Maîtrise d'ouvrage		Dossier d'étude

Conducteur d'opération		Document						
 		12/12/2019 <b>Mémoire de réponse à l'avis  délibéré N°2019-90 du 06/11/2019  de l'Autorité Environnementale</b> Article L.122-1 V du Code de l'Environnement					<b>DEFINITIF</b>	
Maîtrise d'œuvre		Projet						
       		AÉROPORT DE LA RÉUNION ROLAND GARROS Extension et restructuration de l'aérogare passagers et des infrastructures côté piste						
Projet	Phase	Émetteur	Discipline	Bâtiment	Niveau	Type	Numérotation	Indice
EOAP	AUT	AIA	ENV	SIT	TN	EI	4002	02

Dans le cas du projet d'extension et la restructuration de l'aérogare passagers et des infrastructures côté piste de l'aéroport de La Réunion Roland Garros (désigné sous le sigle EOAP dans la suite du document), conformément à l'article R.122-6 du Code de l'environnement, l'AE du Conseil Général de l'Environnement et du Développement durable (CGEDD) a été saisie le 19 août 2019 par la Préfecture de La Réunion sur la base du dossier de permis de construire comportant l'étude d'impact.

Conformément à l'article L.122-1 V du code de l'environnement, l'avis doit faire l'objet d'une réponse écrite de la part du maître d'ouvrage. **Le présent dossier constitue

Figure 1 : Extrait du projet de SDEP de Sainte-Marie / Secteur des Orchidées-Duparc

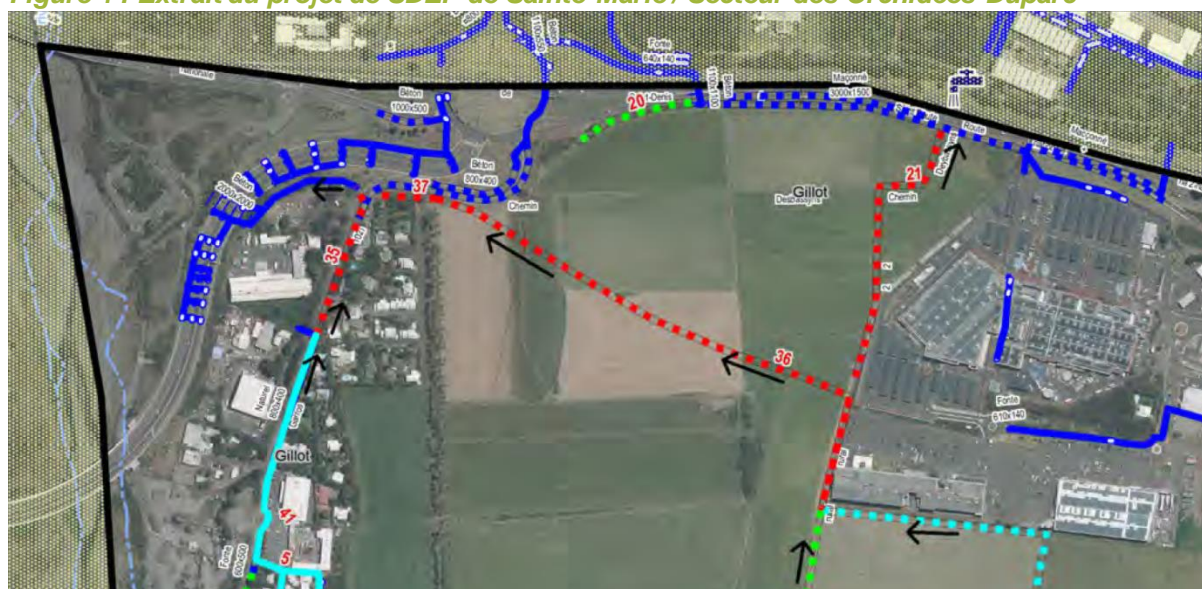
« L'AE recommande de préciser les caractéristiques du réseau d'eaux pluviales actuel, à l'échelle de l'ensemble de la plateforme aéroportuaire, et de fournir les raisons ayant conduit à la suspension de la réalisation des deux réseaux intercepteurs amont de la RN2. »

A ce titre, le projet de SDEP de la commune reprend le principe de création d'un intercepteur Amont à la RN2. Les deux intercepteurs dimensionnés pour une pluies trentennal envisagé en 2004 sont remplacé par un unique intercepteur de 990 ml dimensionné pour une crue centennale depuis le centre commercial de Duparc jusqu'à la Rivière des Pluies (fossé enherbé 6x1,5)

**Le SDEP définitif de la commune de Sainte-Marie, achevé en septembre 2014, n'a cependant jamais fait l'objet d'enquête publique et demeure au stade de projet depuis 2015.**
